KJÓAVELLIR HESTHÚSABYGGÐ - deiliskipulagsbreyting í Andvara- og Rjúpnahæðarhverfi

HEITI VERKS:
GARÐABÆR
KJÓAVELLIR HESTHÚSASVÆÐI

HEITI TEKNINGAR:
Deiliskipulagsbreyting
Andvara- og Rjúpnahæðarhverfi

VERKUR:	MKV:	TEKNING NR.
206-019	1:2000 í A3	1/1
TEKNAÐ AF:	HANNAÐ AF:	DAGS. TEKNA
sg	ohv/sg	21. ágúst 2023
VFIREISTUR / UNDRISKRIFT:	TEKNA. BREYTT:

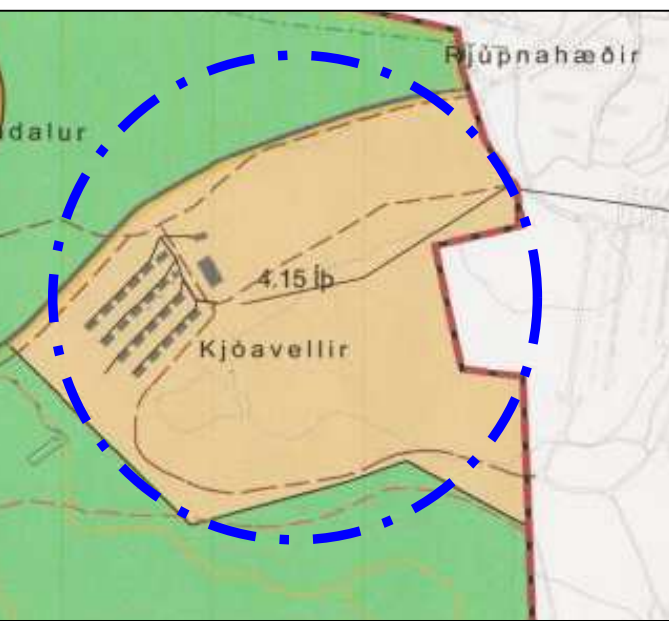
Önnur hús í Andvarahverfi, ný og endurbygging núverandi húsa (Andvaravelli 1-8, Blesavelli 1-8, Dreyravelli 1-8 og Fluguveili 1-8):
Hús skulu vera á einni hæð.
Þakform er mænispak með hlöðruðum mænissás, sjá skilmálateikningu.
Hvert hús er 1-3 bil / eignarhlutar.
Brotið þak, sjá skilmálateikningu.
Mesta mænishæð 4,80 m.
Mesta veggshæð til norðurs 3,0 m.
Mesta veggshæð til suðurs 2,70 m.
Nýtingarhlutfall: 0,25-0,35.
Byggingarreitir eru 13m breiðir.

Heimilt er að setja þakglugga á norðurhluta þaks og/eða byggja kvisti á norðurhlíð húsa. Hámarkslegnd á hverjum kvisti er ¼ af húshlíð og má reikna með einum kvisti á hvert bil/ eignarhluta. Samanlögð lengd kvista skal ekki fara upp fyrir ¾ af heildar húslengd. Samræma skal útlit kvista á hverju húsi, en ekki er skylt að hafa kvisti í hverju bili.

Deiliskipulag Kjóavalla fyrir breytingu, mkv. 1:2.000

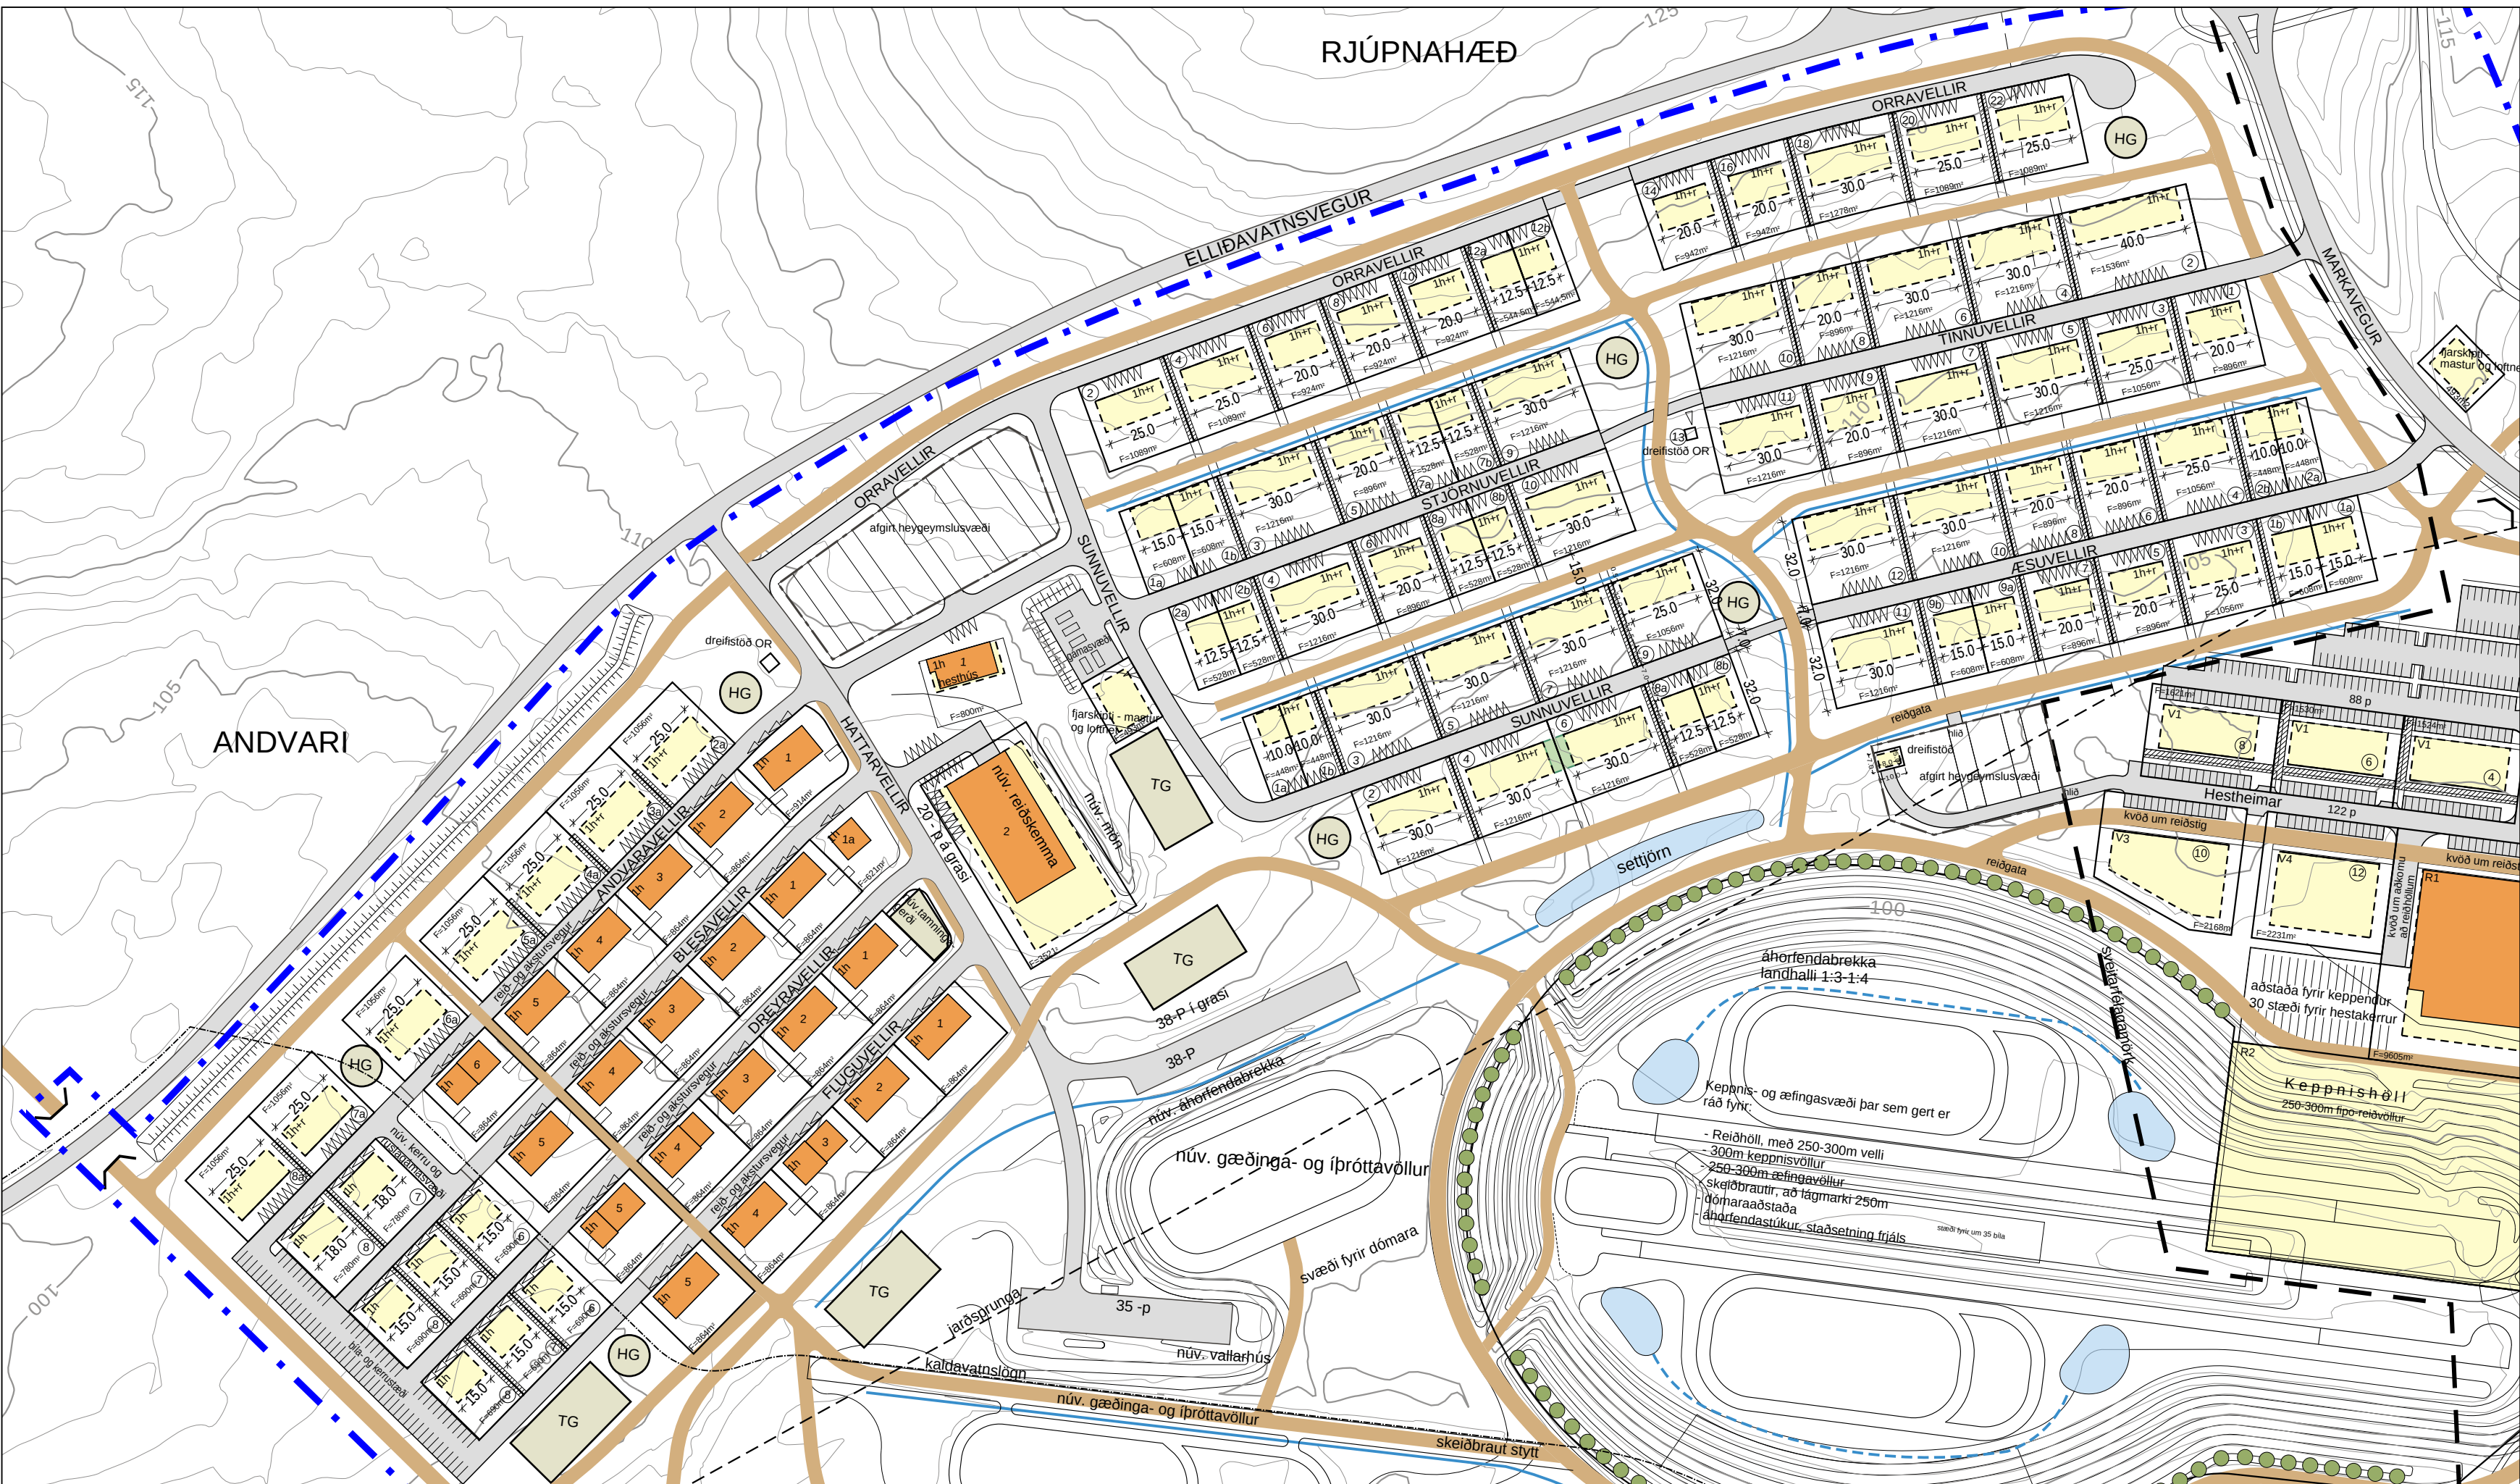
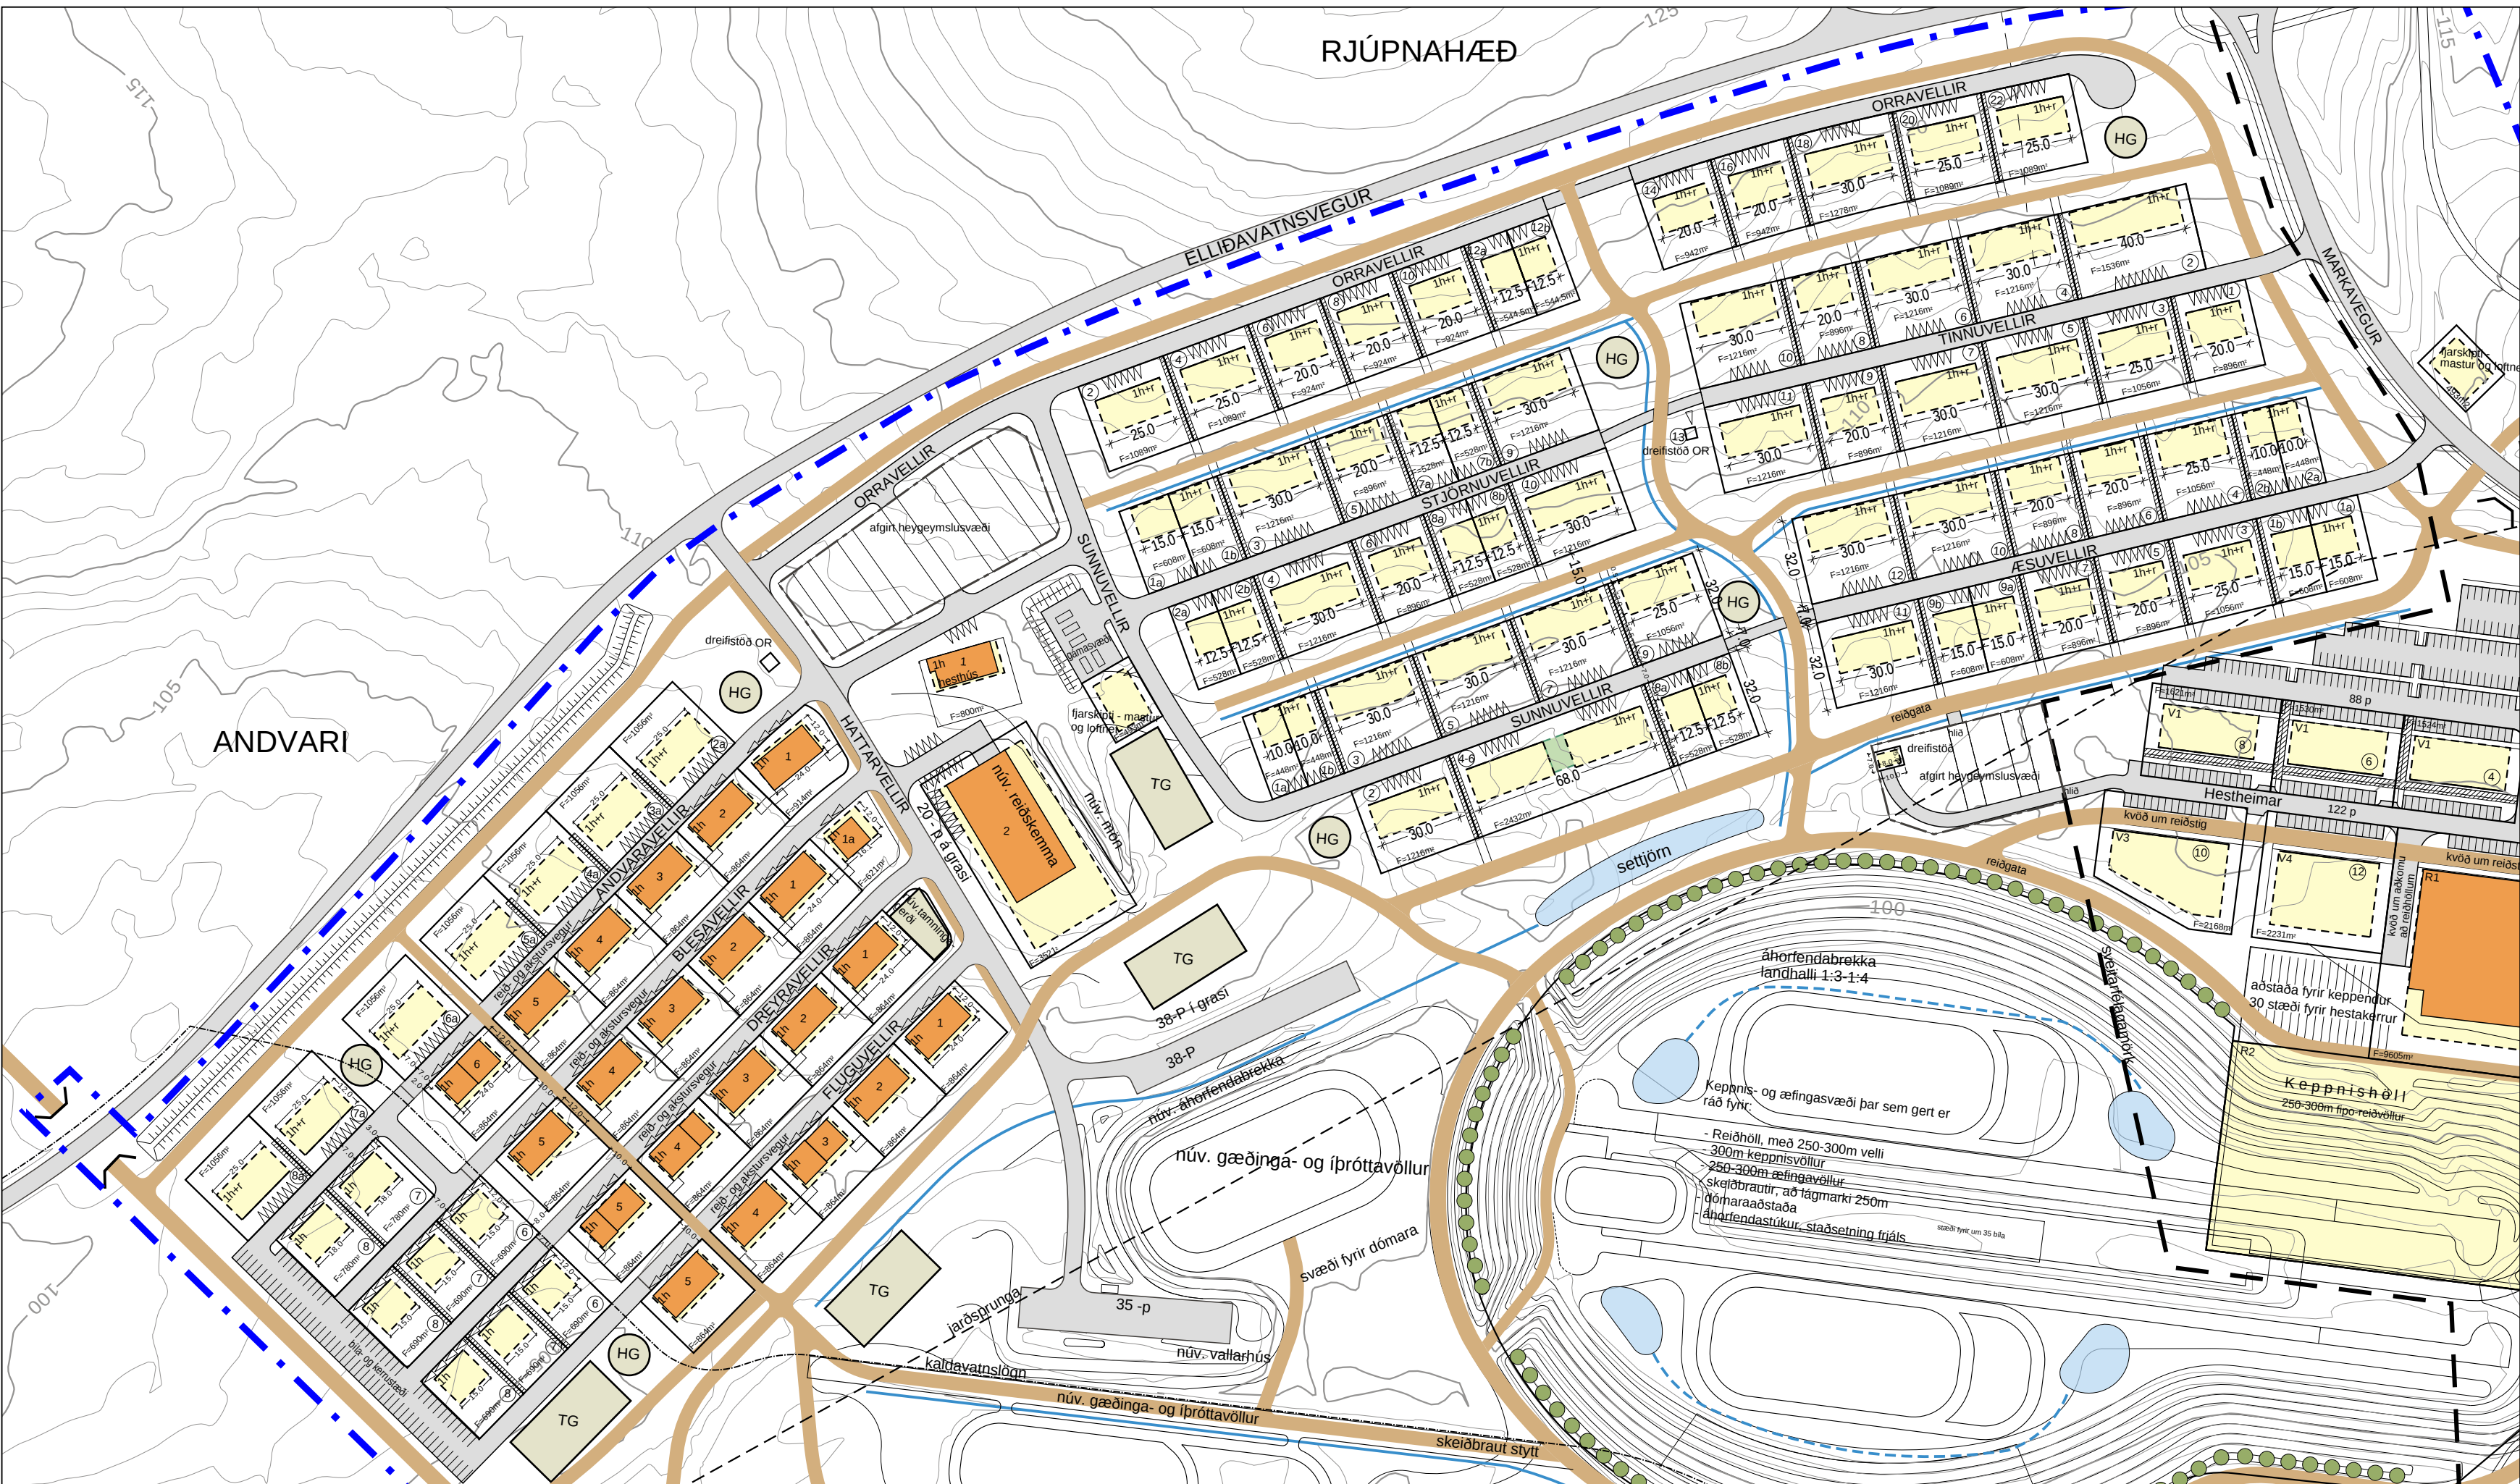
Deiliskipulagsbreyting felst í breikkun byggingarreita úr 12m í 13m á öllum hesthúsalóðum innan Garðabæjar. Auk þess felst breytingin í því að viðhalda núverandi þakformi á hesthúsum í Andvarahverfi, bæði á núverandi hesthúsum og 8 nýjum hesthúsum vestast í Andvarahverfinu, um leið og heimildir fyrir kvistum og þakgluggum eru rýmkaðar. Skilmálar fyrir þakform húsa norðan megin við Andvaravelli 2a-8a, haldast óbreyttir.

Markmið deiliskipulagsbreytingarinnar er að viðhalda núverandi yfirbragði byggðar á Andvarasvæðinu og aðlagja skilmála að núverandi húsagerð. Markmið með breikkun byggingarreita er að koma til móts við óskir um að hægt sé að koma fyrir þremur röðum af eins hesta stíum með viðunandi gangbreidd á milli stíla.

Deiliskipulag Kjóavalla eftir breytingu, mkv. 1:2.000
